EMPRESA DISTRIBUIDORA ELECTRICIDAD DEL ESTE S.A  
COMITÉ DE COMPRAS Y CONTRATACIONES  
CIRCULAR DE RESPUESTA A LOS OFERENTES

**CIRCULAR No. (01)**

ASUNTO: CIRCULAR DE PREGUNTAS Y RESPUESTAS CORRESPONDIENTE AL PROCESO DE LICITACION PUBLICA NACIONAL: ADQUISICION DE MATERIALES ELECTRICOS PARA USO DE EDEESTE.

REFERENCIA: EDEESTE-CCC-LPN-2022-0002

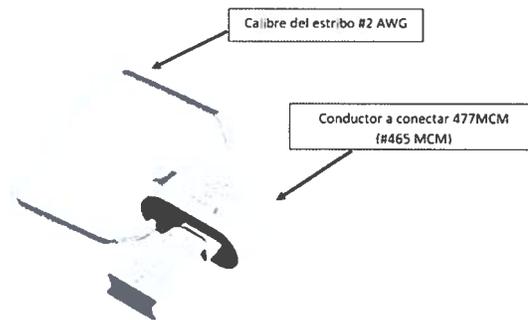
**Pregunta No. 29:** C-40B CONECTOR CUÑA A PRESIÓN CON ESTRIBO 465.4 MCM.  
¿Cuál es el diámetro del alambre de cobre del estribo?

**Respuesta:** Ver imagen
